PETYCJA

Na podstawie art. 63 Konstytucji Rzeczypospolitej Polskiej oraz zgodnie z ustawą z dnia 11 lipca 2014 r. o petycjach (j.t. Dz. U. z 2018 r. poz. 870), składam niniejszą petycję w sprawie dotyczącej życia zbiorowego, której przedmiotem jest żądanie podjęcia działań na rzecz poprawy bezpieczeństwa ruchu pieszych na chodniku w Tczewie, w otoczeniu Placu Marszałka Józefa Piłsudskiego.

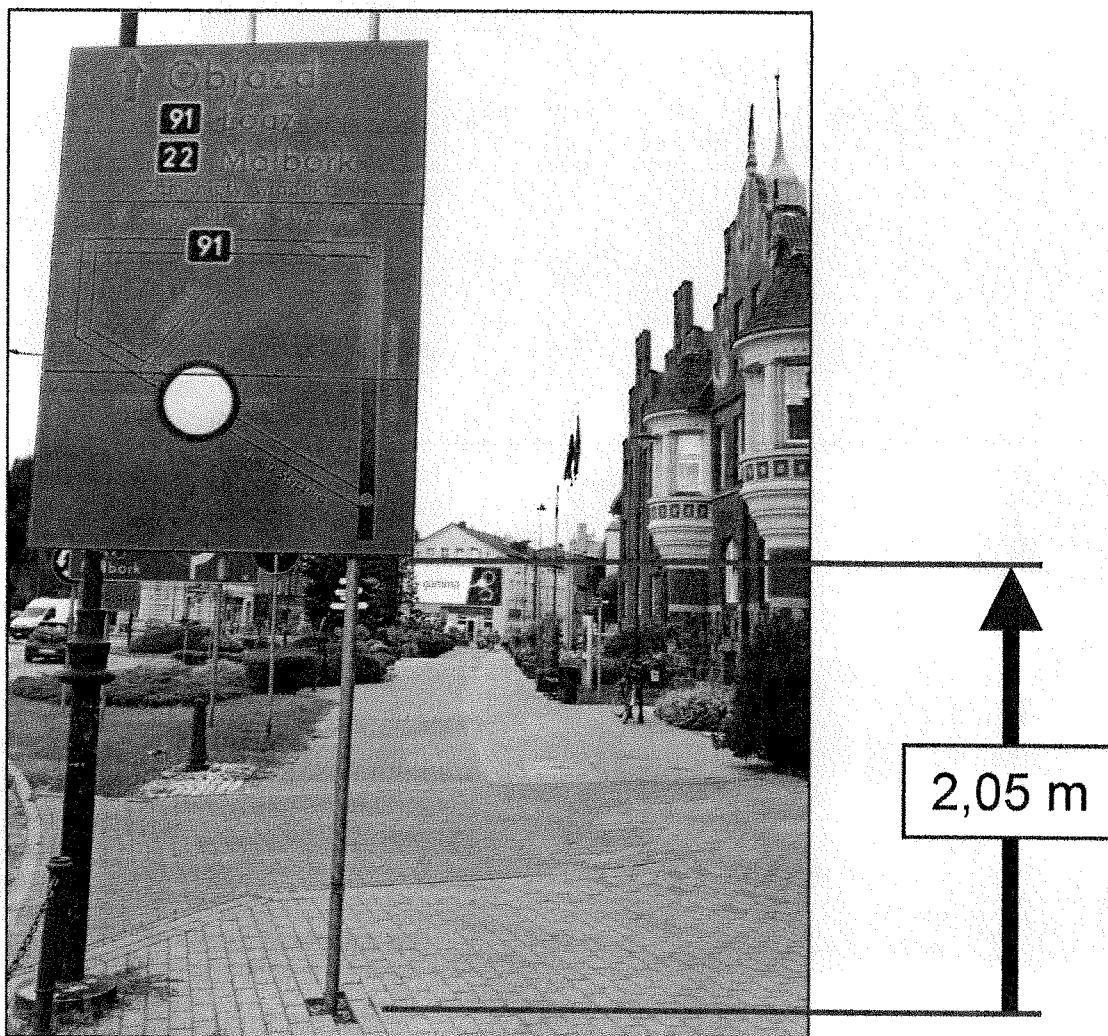
W związku z remontem wiaduktu drogowego nad linią kolejową PKP w ciągu ul. 30 Stycznia, a w konsekwencji wprowadzeniem od dnia 28.06.2024 r. tymczasowej organizacji ruchu, obowiązującej planowo do dnia 18.12.2024 r., na chodniku przy ul. Jarosława Dąbrowskiego (przed rondem) ustawiono znak drogowy uzupełniający,

wskazujący na objazd. Znak ustawiono na wysokości 2,05 m co jest niezgodne z pkt. 1.5.3 „Odległości znaków od jezdni oraz wysokość ich umieszczenia”, **który wymaga minimalnej wysokości 2,20 m dla znaków umieszczanych na chodniku**. Wymóg ten ma na celu eliminację ewentualnych istotnych przeszkód dla pieszych przemieszczających się chodnikiem.

Sposób ustawienia znaku **nie uwzględnia jednej z zasadniczych okoliczności, tj. ruchu pieszych, dla których znak ustawiony zbyt nisko może stanowić istotną przeszkodę.**

Umieszczenie znaku uzupełniającego „F-8” na wysokości niższej niż 2.2 m w wyżej wskazanym miejscu stanowi naruszenie obowiązku określonego w przywołanym wyżej przepisie. Lekceważy to powagę ustawowego wskazania, że organy administracji publicznej działają na podstawie przepisów prawa (art. 6 k.p.a.), co stanowi podstawę uzasadnienia niniejszej petycji.

Ponadto spod znaku wystaje 0,13 m rury konstrukcji wsporczej, w kierunku chodnika, pod którą istnieje możliwość poruszania się pieszego, co czyni kolejne zagrożenie.

Również podkreślenia wymaga fakt, że konstrukcja wsporcza, ustawiona na okres co najmniej półroczny, została zamocowana w chodniku w sposób nieprofesjonalny, **niechlujny** (nieuzupełnienie kostki chodnikowej) - fotografia niżej.

Z uwagi na fakt, że procedura rozpatrzenia petycji ma ustaloną procedurę, żądam niezwłocznego poprawienia stanu wyżej wskazanego, mającego wpływ na bezpieczeństwo.
